MARIJAMPOLĖS SAVIVALDYBĖS ADMINISTRACIJA

DĖL PIRKIMO SĄLYGŲ PAAIŠKINIMO

Marijampolės savivaldybės administracija (toliau – Perkančioji organizacija) atviro konkurso būdu vykdo dviračių ir pėsčiųjų tako įrengimo Marijampolės mieste nuo A. Civinskio iki Aušros gatvės darbų supaprastintą pirkimą (toliau – Pirkimas). Skelbimas apie Pirkimą 2025 m. vasario 13 d. paskelbtas internetinėje svetainėje <http://www.marijampole.lt> ir Centrinėje viešųjų pirkimų informacinėje sistemoje (toliau – CVP IS) <https://viesiejiirkimai.lt>, Pirkimo Nr. 1168107.

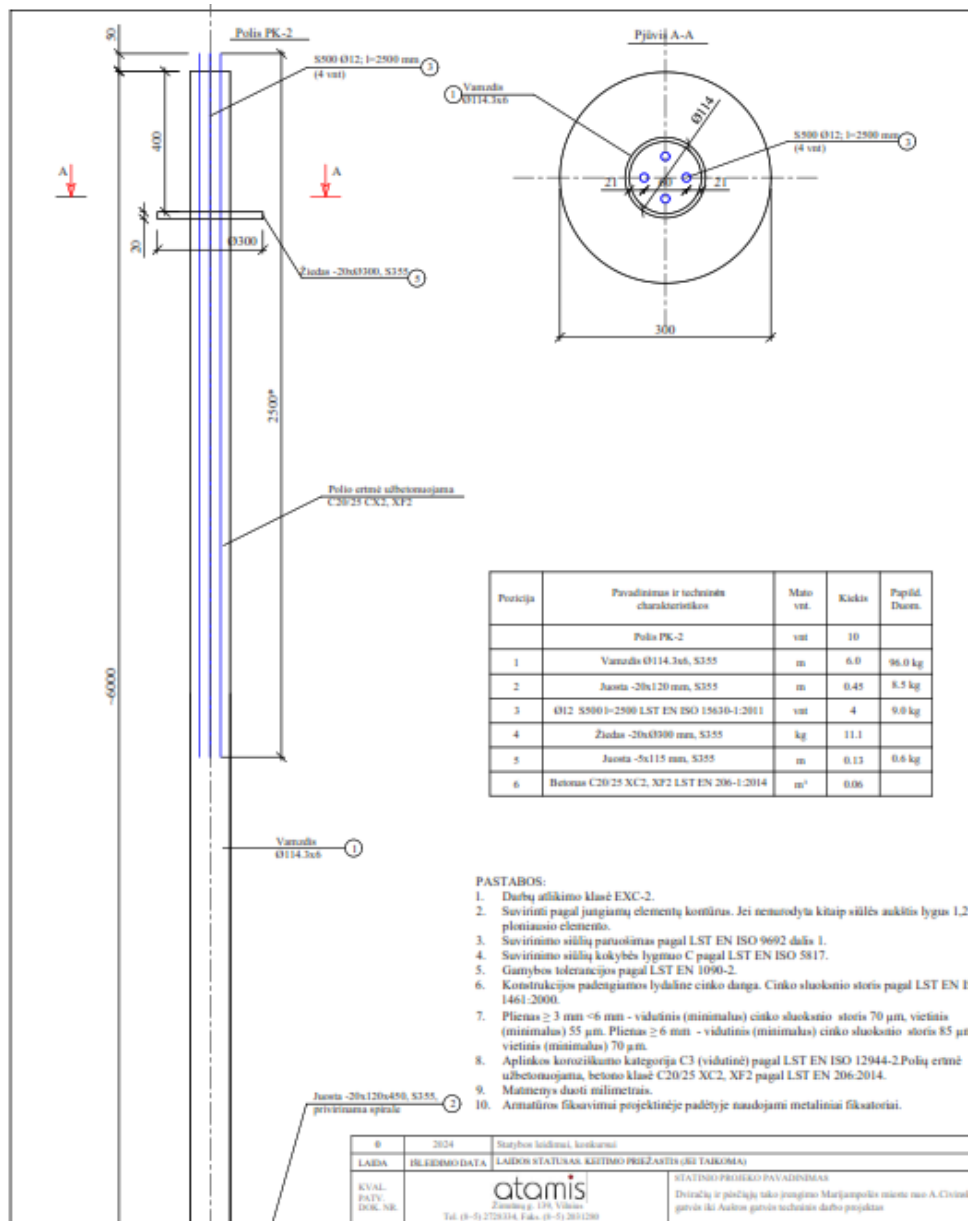
4 Klausimas. Ar vietoj WPC skersinio 3 kamerų profilio gali būti naudojamas cinkuotas metalas ar aliuminis? (kalba netaisyta)

4 Atsakymas. Naudoti galima. Profiliai turi atlaikyti užduotas apkrovas ir turi būti suderinti su terasinių lentų montavimo elementais.

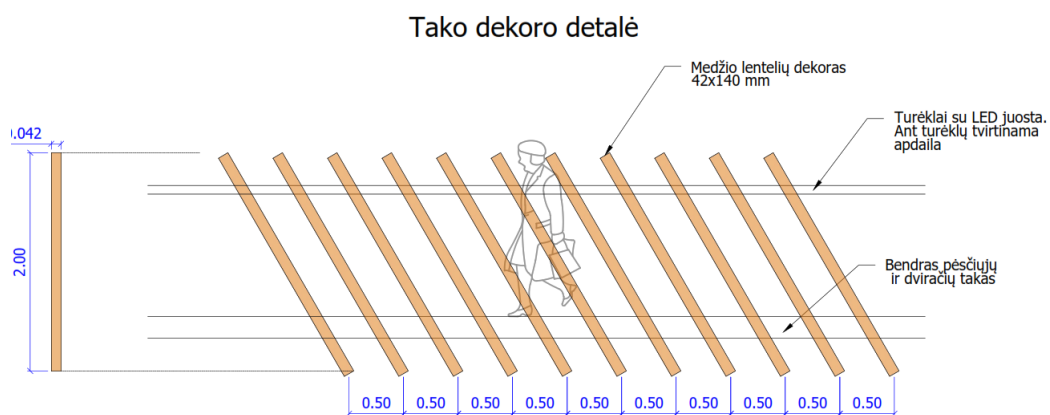
9 Klausimas. Patikslinkite kaip medžio dekoras tvirtinamas prie turėklų ar sijų? (kalba netaisyta)

9 Atsakymas. Medžio dekoras tvirtinamas išgręžus skylę su savisriegiais varžtais.
